## 係留施設改修工事の工事内容変更に伴う水域占用範囲の変更のお知らせ

固定栈橋の杭頭の腐食が激しいため、コンクリート上部を撤去する作業が発生したことにより、位置的では水域占用範囲を広げる事になりました。予定では1日～2日程度下記の水域範囲で施工いたします。航路の通行の際はご迷惑をおかけいたしますが、ご理解とご協力の程、よろしくお願い致します。

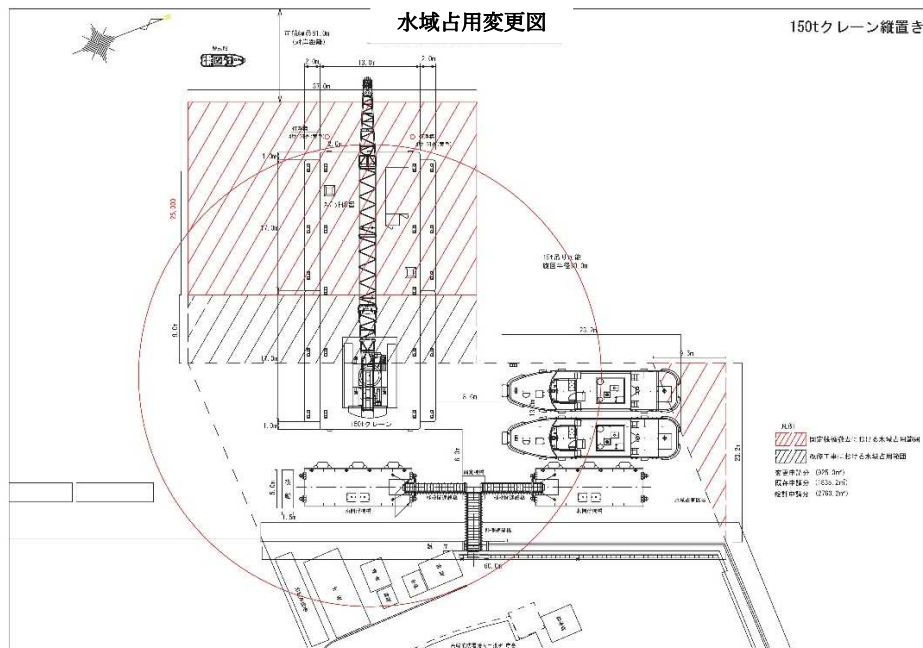
- ・沿河運河の水路幅：約125m（固定栈橋一部～対岸船積場）
  - ・積場占有幅：約41m（固定栈橋上部～5m136m）
  - ・作業時の水路幅：約83m（=125-42）
  - ・航行可能な船舶長さ：約83：（2.0～1.5） 42m～55.4m（船長）
- ※激速船（船長19m以下）が航行できる航路幅は十分に確保されている。
